REGISTRE DES DELIBERATIONS DU CONSEIL MUNICIPAL

DE LA COMMUNE DE SAINT-ÉTIENNE DU GRÈS

OBJET : Approbation de la révision du POS valant élaboration du PLU

Mémoire en réponse – Enquête publique

MAS DE ROUGETY : Concernant le projet de de bassin en ER 26 :

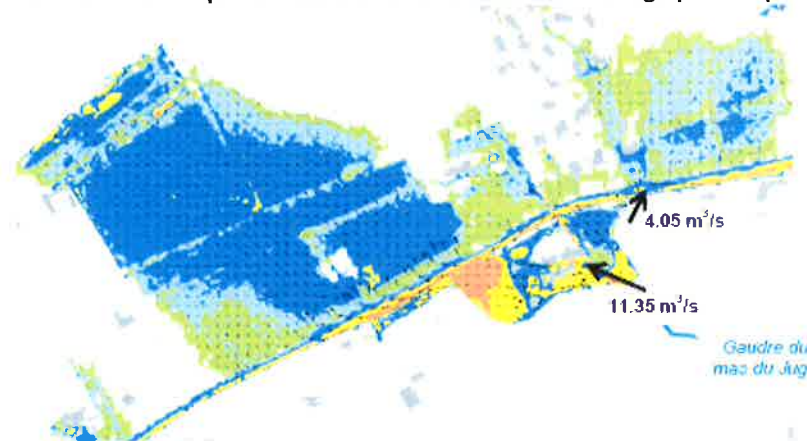
Remarque :

- La zone de l'emplacement réservé ER 26 envisagé apparaît en contradiction avec le schéma de la page 30 - figure 14 : cet emplacement réservé supplémentaire pour stockage des eaux pluviales ER 26 est situé à une altimétrie supérieure à celle du lotissement des Cyprès accolé.
- Les ruissellements en aval du gaudre du mas du Juge n'atteignent pas cette partie où il est prévu d'implanter l'ER26.
- Le chemin de l'eau suit un autre cours. Le schéma de l'écoulement naturel des eaux (page 30 figure 14) ne correspond pas à la solution retenue par le PLU.

« Le chemin de l'eau suit un autre cours » actuellement faute de calibrage et encadrement des écoulements (tout à fait mais surtout faute du bon calibrage du lit)

La figure 11 du SDEP est tirée de l'étude de définition de l'aléa et représente le ruissellement en plaine en aval du Vallon du Mas du Juge pour la pluie 100ans.

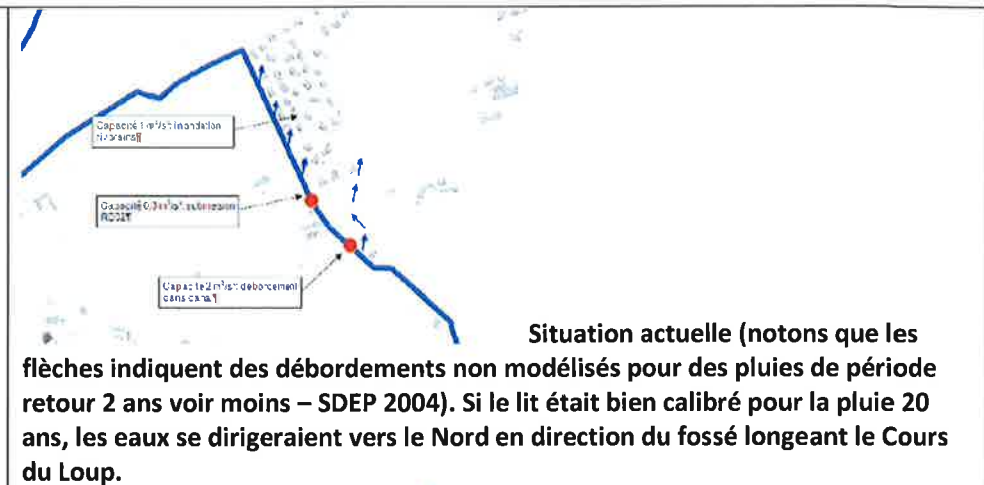
Question : Comment a été fait le choix de la zone ER 26, située en aval du lotissement les Cyprès et sur une zone ayant une altimétrie supérieure ?

Le Mas du Juge n'a nullement été dévié dans les propositions d'aménagements du SDEP 2016 (l'article 640 du Code Civil n'est pas mis en jeu).

Propositions aménagements : recalibrage du fossé le long du lotissement, sous la RD 32 et passage sous le canal des Alpes y répondent.
